改善箇所説明図

ブラケット

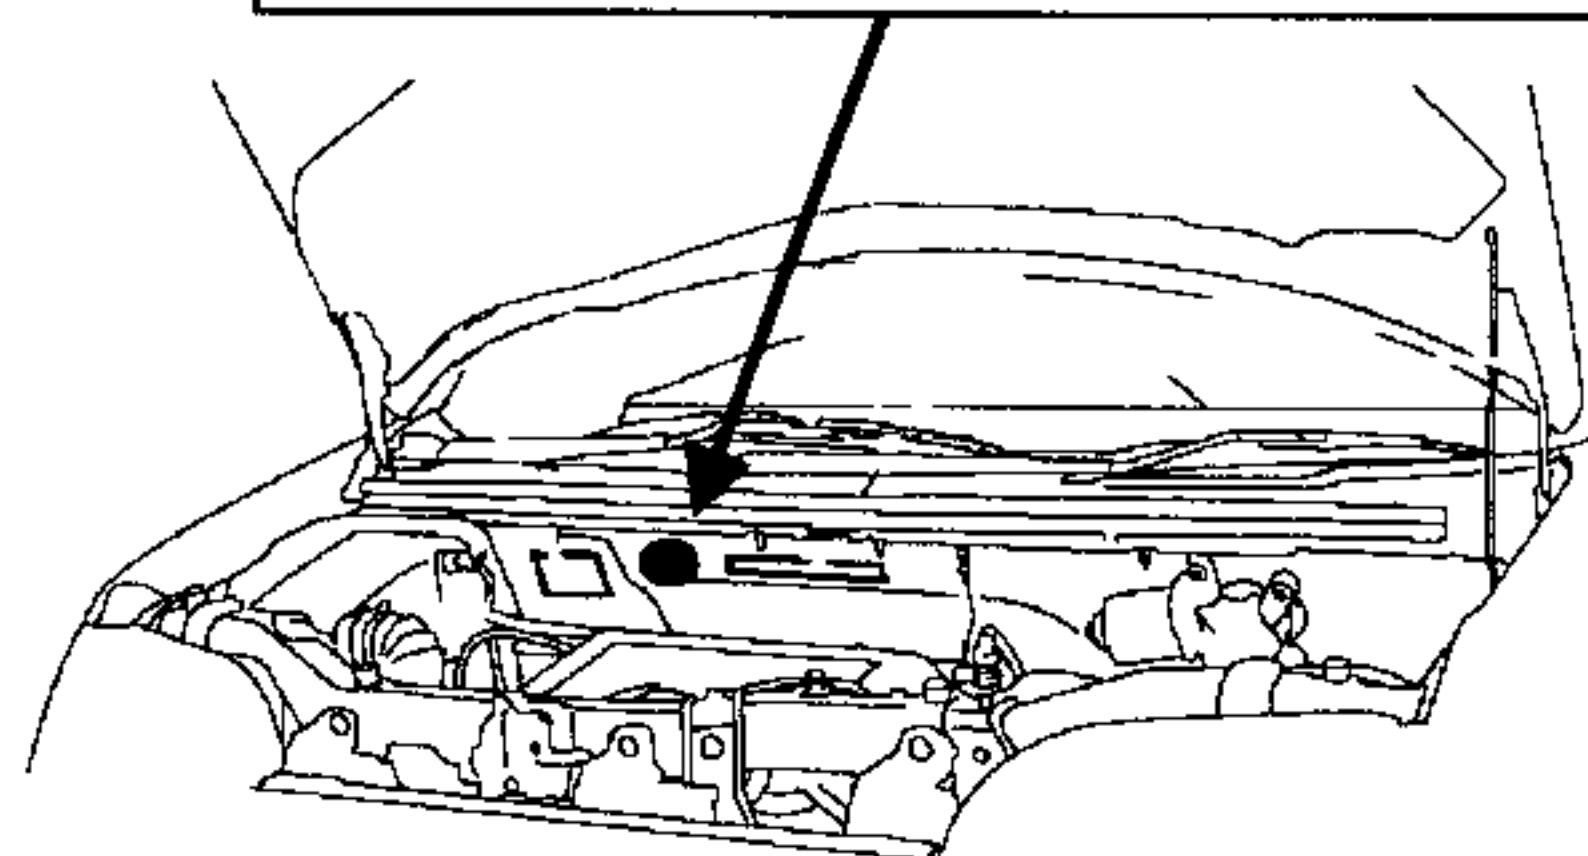
基準不適合発生箇所

右側のリヤショックアブソーバを車体に取り付けているブラケットの溶接が不十分なため、走行時の振動や衝撃により当該溶接部が剥がれるものがある。そのため、周辺部位との干渉音が発生し、最悪の場合、リヤショックアブソーバがタイヤに干渉しタイヤを傷付けるおそれがある。

改善内容

溶接状態を点検し、不十分な場合は溶接を追加する。また当該ブラケットが損傷している場合はブラケットを交換する。
